**Demande d'un permis de construire déposée par la Société Gagneraud Energies Quédillac
pour l'implantation d'une centrale photovoltaïque sur la commune de Quédillac**

Déclaration de projet emportant mise en compatibilité du PLU de Quédillac

RAPPORT

Marie-Jacqueline Marchand

Figure 5 : Carte des différents périmètres

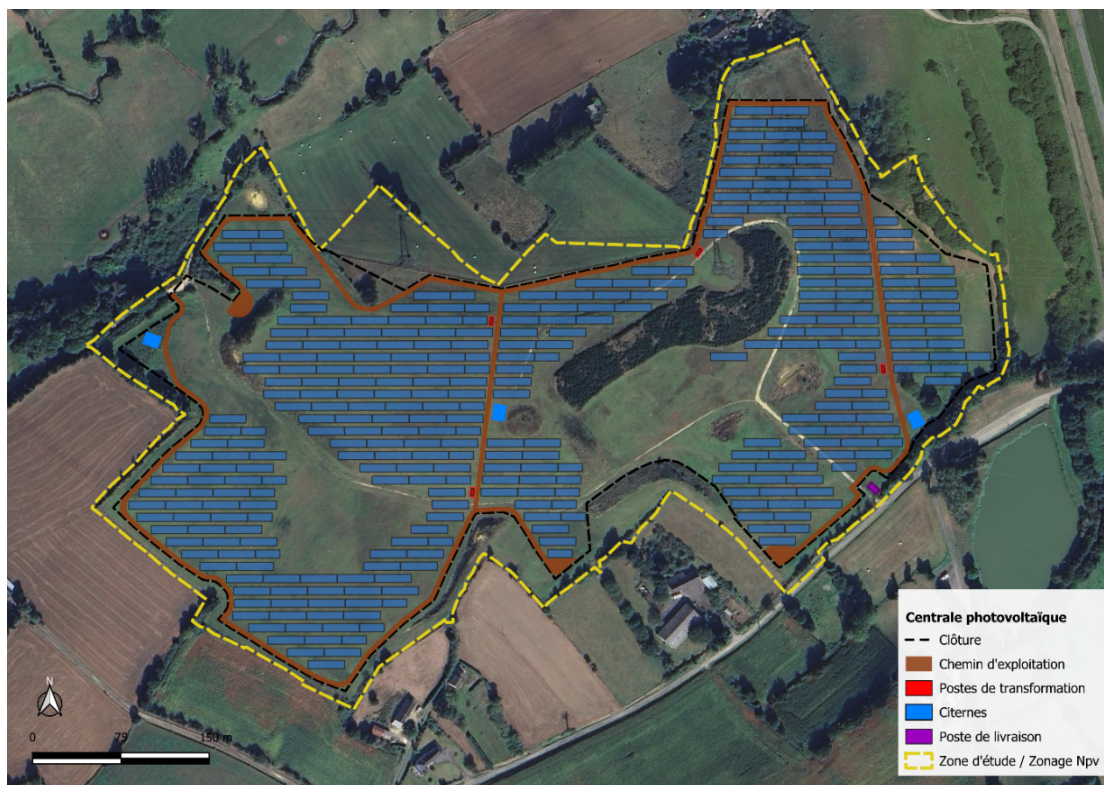
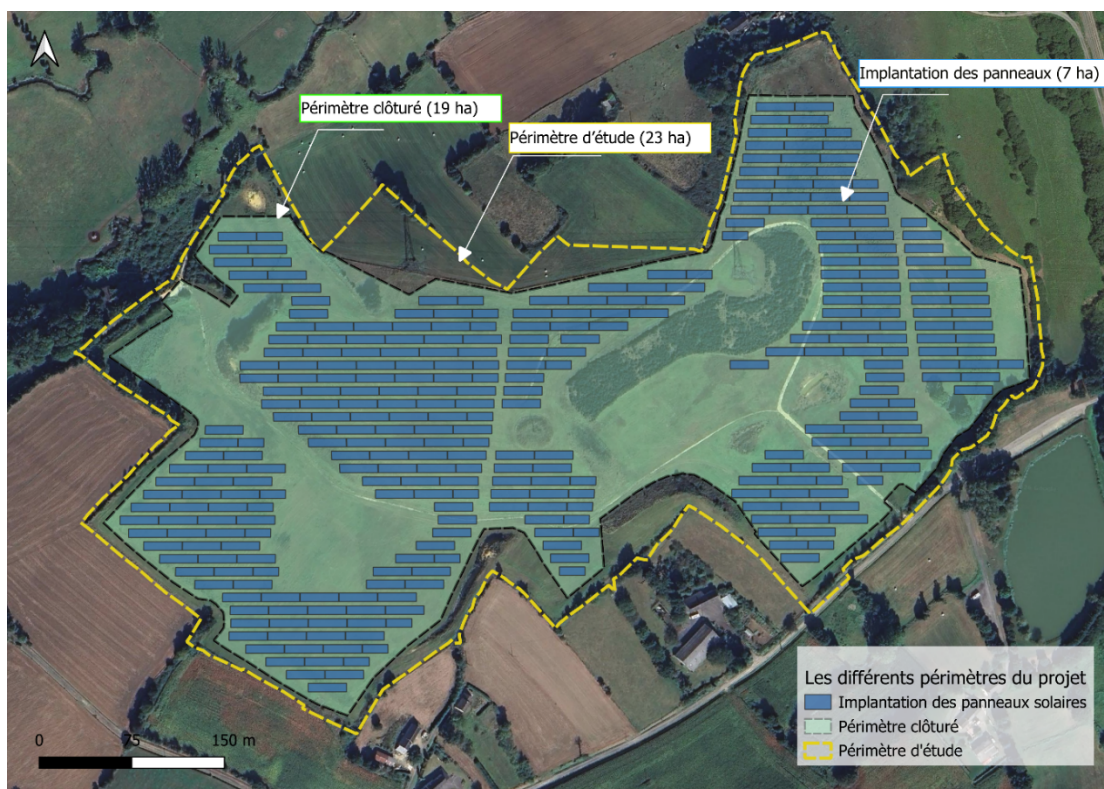
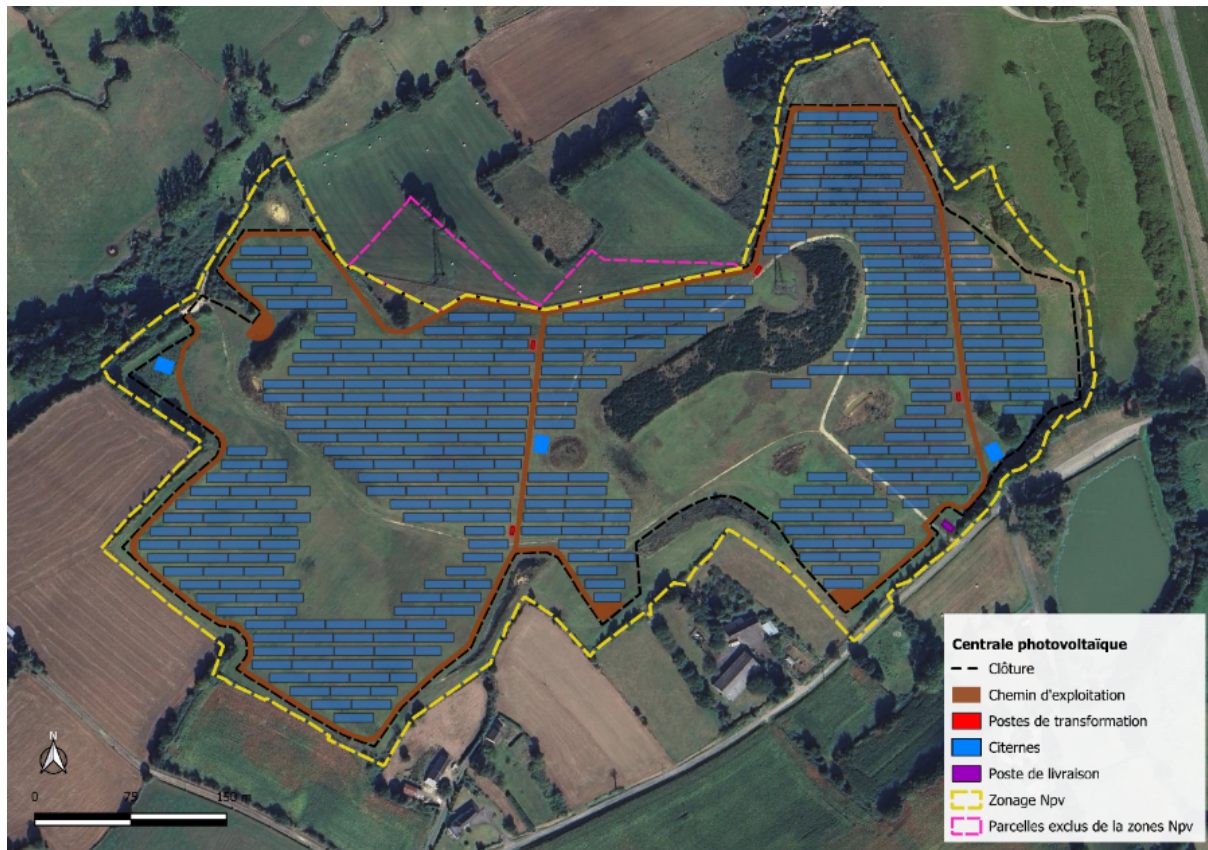
° Expliciter clairement les différents périmètres (périmètre d'étude, périmètre clôturé, emprise d'implantation des panneaux), leur superficie, et justifier le besoin de 23 ha en zonage Npv par rapport à une emprise de 7 ha de panneaux.

L'emprise d'implantation des panneaux photovoltaïques représente environ 7 ha, correspondant à la surface des tables photovoltaïques, hors espaces inter-rangées.

L'écart entre la surface totale du périmètre (23 ha) et la surface des panneaux (~7 ha) s'explique par la prise en compte de diverses contraintes:

La zone Npv a été dessinée sur la base du contour des parcelles cadastrales. Elle inclut donc les portions de parcelles intactes au nord. Comme indiqué précédemment, il est proposé d'exclure de la zone Npv ces portions de terrains agricoles qui n'ont pas été exploitées. Elles représentent 0,85 ha et seront bien maintenues en zone agricole.

Les surfaces restantes (correspondant à la différence entre la zone d'étude initiale de 23 ha et le périmètre clôturé de 19h) sont composées de surfaces évitées pour des raisons environnementales (haies, fronts de taille, fourrés) et de surfaces nécessaires pour le passage du chemin de randonnée.

Figure 8 : Localisation des sondages pédologiques et prélèvements de sols

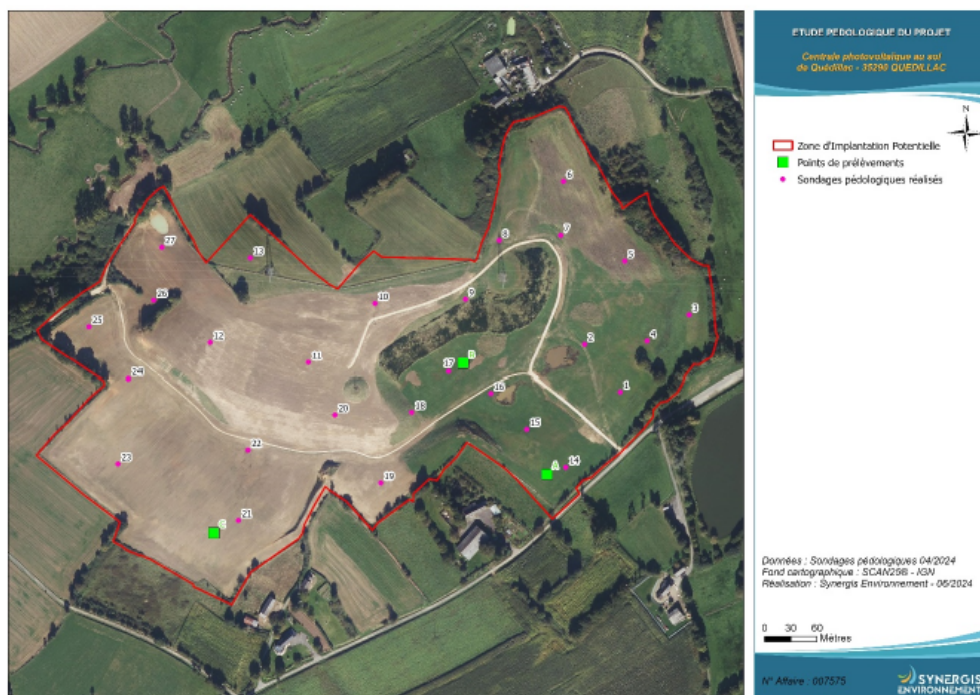
- Remise en état du site et potentiel agronomique des terres consacrées à l'implantation de la centrale solaire

° Quel dossier a été fourni à la CDPENAF pour sa réunion du 1^{er} avril 2025 ? Y aviez-vous rappelé les conditions de remise en état du site après la fin de l'exploitation de la carrière ? Sur quelle photo du site (date) la CDPENAF pouvait elle appuyer son avis ? La CDPENAF s'est-elle réunie une 2^{ème} fois après la contestation de la CA ?

Le calcul du potentiel agronomique a été effectué à partir de l'inventaire de certaines contraintes physico-chimiques qui peuvent s'opposer à la mise en valeur agricole. Six paramètres pédologiques sont pris en compte dans le système de notation : la texture de surface, la profondeur de sol exploitable par les racines, la pierrosité, l'hydromorphie, le réservoir utilisable en eau et le potentiel trophique.

L'analyse s'est faite sur la base de prélèvements de terre sur le site. 27 sondages et 3 prélèvements pour l'analyse en laboratoire ont été effectués (voir carte ci-dessous). L'analyse de terre a été réalisée par le laboratoire Auréa².
